Technical *Info*

Alteração ao equipamento de origem em motores Renault 1,4 /1,6 16 V com ar condicionado K4J/ K4M

Imagem 1
Modelo a substituir

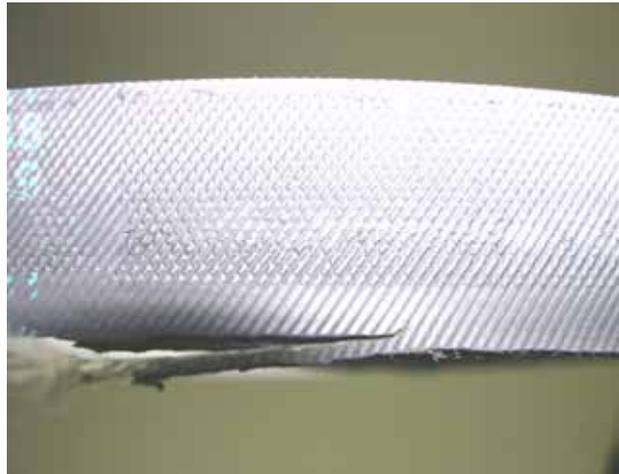
A correia provoca ruído, desgasta-se rapidamente e apresenta-se esfarelada. Por arranque lateral, a correia, incluindo as nervuras, podem rasgar-se, provocando graves danos no motor devido a correia dentada saltar.

Nos veículos mais velhos a correia trapezoidal é de 6 nervuras (6 PK 1748). A nova versão é apenas de 5 nervuras (5 PK1750) para aumentar a distância entre a correia e os grupos e segundo a Renault deverá ser montada geralmente.

A correia, agora de 5 nervuras, apenas é colocada nos sulcos exteriores das polias, devendo em todas as polias permanecer livre o sulco interior. Neste contexto, também deve ser verificado o bom funcionamento do ponto morto do gerador, assim como efectuado o exame à folga axial da bomba hidráulica da servodirecção. (Erro de alinhamento!)

Antes da montagem remover os resíduos das polias de garganta, utilizando uma escova metálica macia!
